הנדון: התנגדות לתוכנית 1024645-101

הנדון: התנגדות לתכנית פינוי בינוי ברחוב חסדא - בן זכאי (101-1024645)

מינהל קהילתי גינות העיר מתכבד להגיש התנגדות לתכנית שבנדון מס' 101-1024645 במתחם רחוב בן זכאי, חסדא ויהושע בן נון שהופקדה להתנגדויות.

כשל הצומת יהושע בן נון-אלעזר המודעי בשעות שיא בוקר מתוך מצגת האדריכלים של בחינת כושר נשיאה של השכונה מטעם מהנדס העיר (2022)

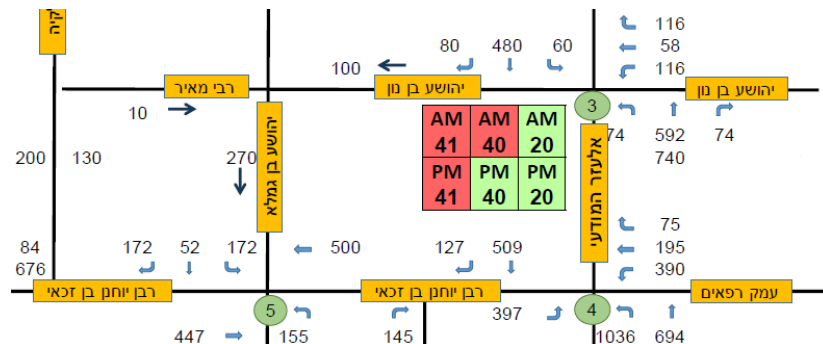
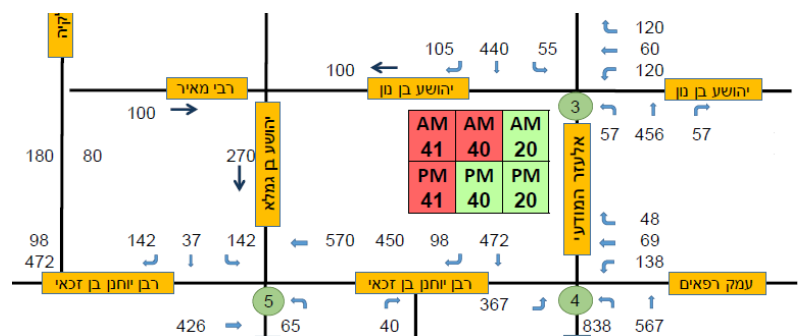
ב. תשתית הרחובות בשכונה אינה יכולה לשאת את כמות הרכבים שהתוכנית מציעה. הכניסה לחניון והיציאה ממנו הן מרחוב יהושע בן נון. עפ"י בחינת כושר נשיאה של הרחוב, צומת יהושע בן נון - אלעזר המודעי בכשל תנועתי עם ביצוע התכנית הזאת ואחרות בשכונה עד 2040. רחוב יהושע בן נון מכיל היום בתי מגורים (קיימים וחדשים/מתחדשים) ומשרת 2 גני ילדים קיימים. זה כבר גורם בבוקר ואחה"צ לפקקים וחסימת הרחוב. כניסות ויציאות לחניון התת"ק מוצעות רק ברחוב יהושע בן נון. התכנית אינה לוקחת בחשבון את הנתונים האלה ואינה מציעה חלופה שתשפר את המצב ברחוב. נהפוך הוא. היא מציעה עוד 600 רכבים ברחוב שיחמירו את המצב

של היום והמצב הצפוי בעתיד ללא חשיבה וללא תרומה לשכונה ולמרחב הציבורי. יתרה מכך, ההנחה ששוכרי 20% הדירות שהן דיוריות יתחייבו שלא לרכוש מכונית, אינה מוצדקת. שאלה: היום מי שחונה בחסדא לא יוצא בהכרח מיהושע בן נון? כי אם כן דרכו, אז התוספת מופחתת. <<< אין מצב. רק כניסה ויציאה אחת.

למעשה התכנית מציעה להכפיל את התנועה ברחוב ולכן להחמיר עוד יותר את הכשל של הרחוב בתפקודו בשנים הקרובות ואף לעתיד הרחוק. כמו כן, התחזית של כ-600 רכבים של הדיירים אינה לוקחת בחשבון גם את מאות הרכבים של הורים שביאו את הילדים לבית הספר העתידי המתוכנן במתחם ותגרום לדיירים המתנה ארוכה מאד ביציאה מהחניון.

- ב. להציע כניסות ויציאות חלופיות מהחניון, על מנת לצמצם את העומסים הצפויים ברחוב יהושע בן נון והטרחת שתיגרם לדיירי המתחם המוצע ולכל דיירי הרחוב.
- ג. לחייב את מגיש התכנית להציע מקומות חנייה נוספים בחניון התת קרקעי עבור אורחים ולרכב נוסף ליח"ד ודירות/דיוריות נוספות שלא נכנסו לחישוב החניה.
- ד. לעשות כל מאמץ לצמצם את הפגיעה במרחב הציבורי.

מתוך נספח איכות הסביבה של התכנית

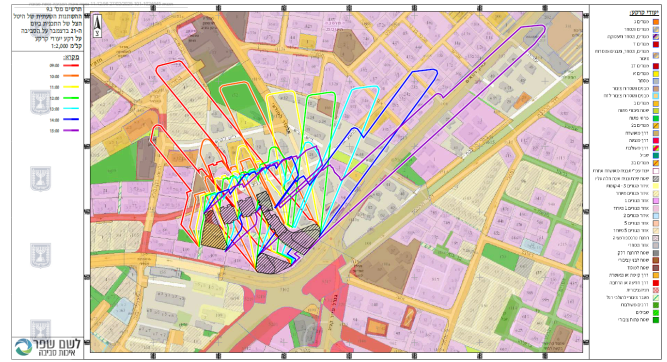
- הצל בחורף (עפ"י הערכה ל-21/12) ישפיע ב-74 בתים סמוכים ורחוקים שהפגיעה בשעות השמש משתנה ומגיע עד ל-100%. צל המגדלים עלולה להשפיע בבתים בדרום קטמון עד רבי חיא, ברחוב עמק רפאים עד מספר 43, בשכונת בקעה וכל הבתים דרומית מרחוב אמציה במושבה היוונית.
- הצל בקיץ, בגלל זווית וכיוון השמש, ההשפעה קטנה יותר (כ-20 בתים) וההשפעה עלולה להגיע עד לרחוב נפתלי בבקעה. ביוני, שוב, בגלל זווית וכיוון השמש, הצל ישפיע בעשרות בתים ממעגלי יבנה בשעות הבוקר במערב ועד לרחוב אפריים וזבולון בבקעה בשעות אחר"צ במזרח.

מתוך נספח איכות הסביבה של התכנית עמ' 51-52

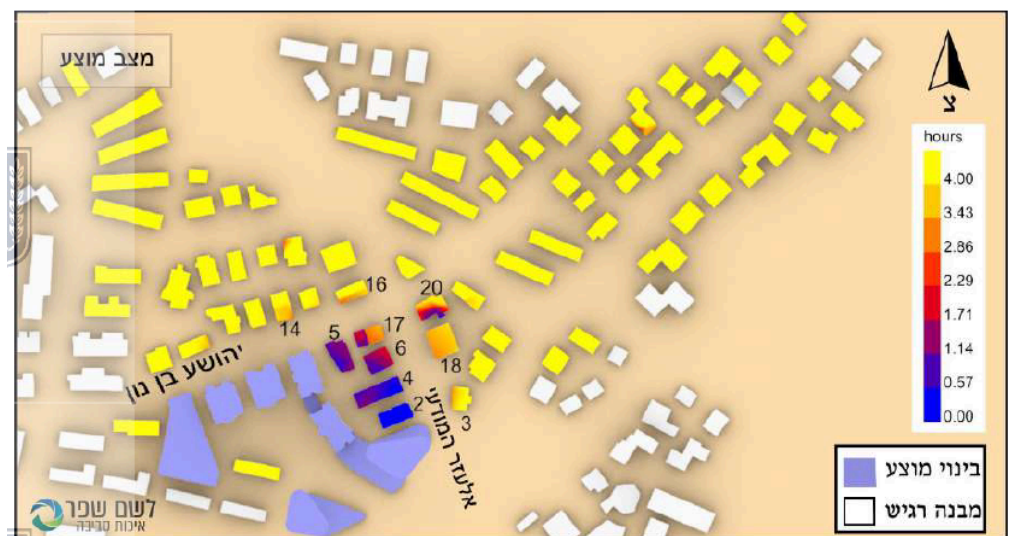
- לגבי גגות חשופים (דודי שמש של בתים שכנים) עפ"י הטבלאות בנספח איכות הסביבה, בחורף 7 בתים לא יקבלו שמש בכלל, ול-3 בתים מצטמצם לכ-50%. כ-60 בתים יקבלו בין 2 ל-4 שעות שמש (כמחצית ממה שמקבלים היום).

מתוך נספח איכות הסביבה של התכנית עמ' 54-55

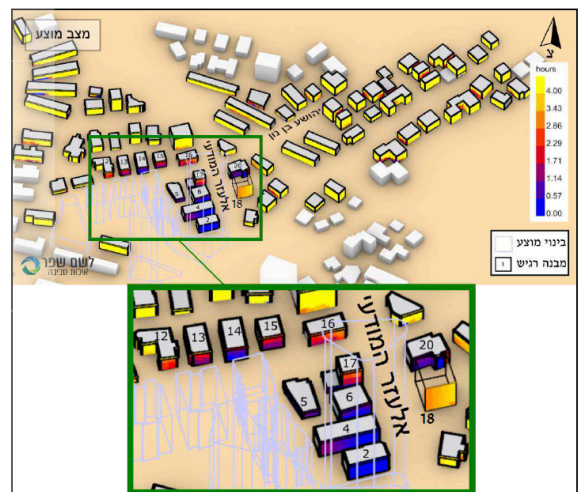
- תוצאות דומות מתקבלות בנספח לגבי חשיפה לשמש של החזיתות הדרומיות בבית השכנים כאשר 5 בתים לא מקבלים שמש בכלל, 7 בתים מקבלים בין שעה לשעה וחצי וכל השאר עד 4 שעות בלבד.

מתוך נספח איכות הסביבה של התכנית עמ' 56

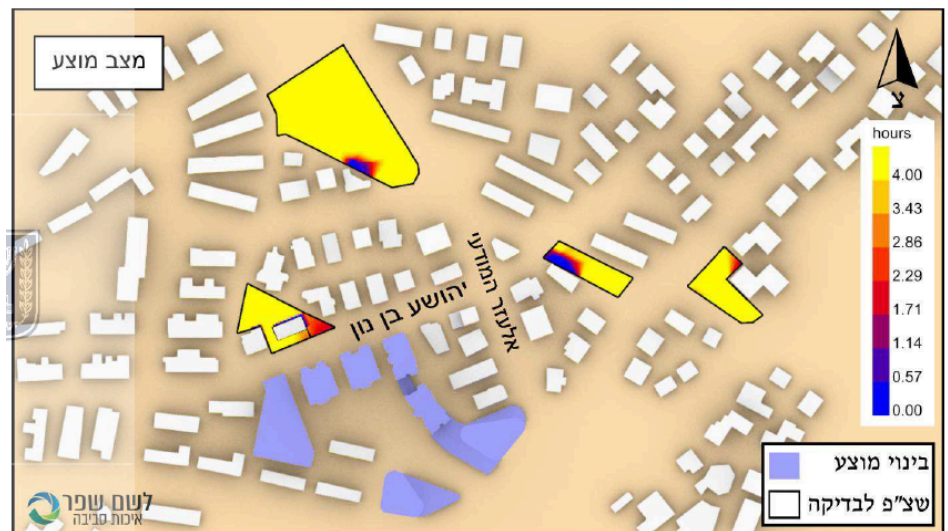
- לגבי שטחים פתוחים בקרבת התוכנית (שצ"פים קיימים, גנים ובתי ספר) לרבות בדיקה שעתית של השפעת הצל במרחב - הינו כי יקבלו עד 4 שעות שמש בחורף.

מתוך נספח איכות הסביבה של התכנית עמ' 59

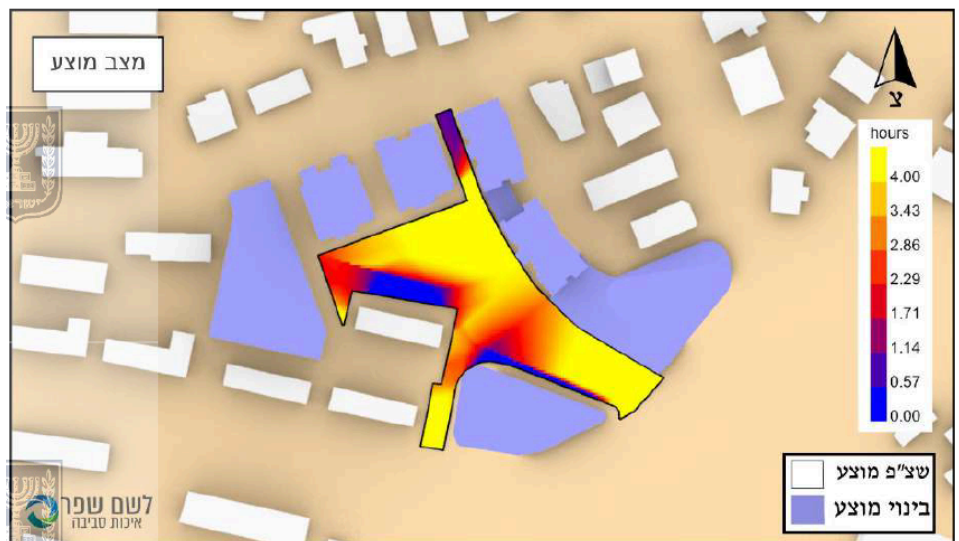
- לגבי השטח הציבורי המוצע בתכנית (שצ"פ) יקבל 4 שעות שמש ב-33% משטחו בחורף. ז"א רב השטח (67%) יהיה בצל רב הזמן. האם זה נקראה "שיפור המרחב הציבורי"?

מבקשים לשנות את ההגדרות השטח במסמכי התכנית ולחשב מחדש את השטח כשטח פרטי פתוח (שפ"פ) באחריות מגיש הבקשה לתחזק אותו ו/או לבנות עליו דירות נוספות, כדי לצופף את התכנית ולהקטין את גובה הבינוי המוצע.

בינוי התכנית והסביבה שנבדק במודל הרוחות - מתוך מסמך איכות הסביבה של התכנית עמ' 30

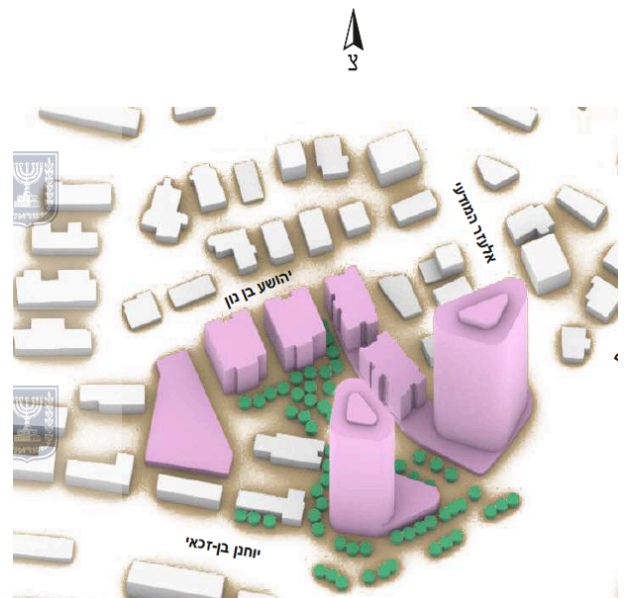
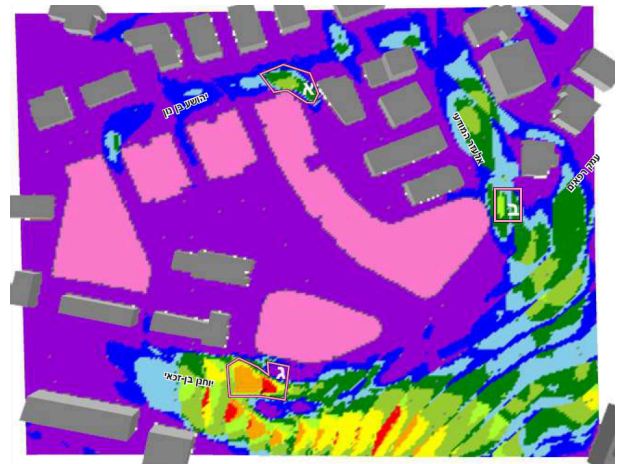
- עפ"י נפסח איכות הסביבה על נושא רוחות, המגדלים לא משפיעים בסביבה ולא בשטח הציבור (שצ"פ) בלב התכנית ו/או ההשפעה בתחום מקבלות התקן.

עם זאת, הבדיקה לא מתייחסת למצב הנתון, כאשר בצומת אורנים מצטבר ריכוז של מגדלים בתכנית מעגלי יבנה (מול התכנית שבנדון). ולכן, הבדיקות לא מתייחסות להשפעה המצטברת בין כל המגדלים בתחום התכנית ומה ההשפעה הכוללת של הרוחות כאשר נוצרת תעלת רוחת ברחוב בן זכאי (כיוון הרוחות ממערב צומת אורנים) ומה ההשפעה למרחב הרחוב ולצומת אורנים.

ולכן, משום שהתוצאות שמתייחסות לתכנית ללא השפעה מהסביבה המידית אינן רלוונטיות למצב האמיתי במרחב המינהל מבקש לבחון שוב את המרחב עפ"י הנתונים הנכונים ולהציג לועדה ולציבור את החישובים הנכונים.

נספח עצים ממסמכי התכנית

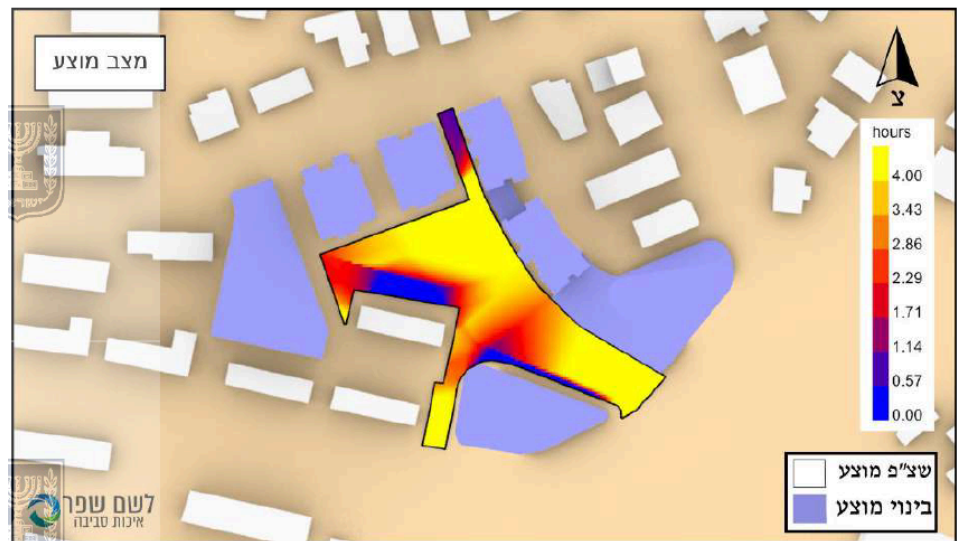
תכנית החפירה של החניון התת קרקעי לא תואמה למצב בשטח. כתוצאה מזה, כך העצים במתחם (למעט 2) סומנו לכריתה. לכריתה גם סומנו עצים בחלקות השכנות. כך שמתוך 98 עצים, 81 לכריתה ורק 16 לשימור. הפגיעה במרחב משמעותית ביותר.

עפ"י הטבלה, חלק מהעצים לכריתה הינם עצים בעלי ערך גבוה עד מאד. הכריתה שלהם מתנגדת למדיניות החדשה של העיר לשמירת עצים ולצל ברחבי העיר.

- שמירת עצים בוגרים ומקבצים של עצים משמעותיים למרחב.
- צמצום למספר העצים לכריתה ומתן עדיפות לשמירת עצים בוגרים במתחם.
- שינוי בתכנית החניון התת קרקעי מתחת לאיזורים הבנויים, ושימור האיזור הירוק הקיים לטובת המתחם ו/או השכונה.
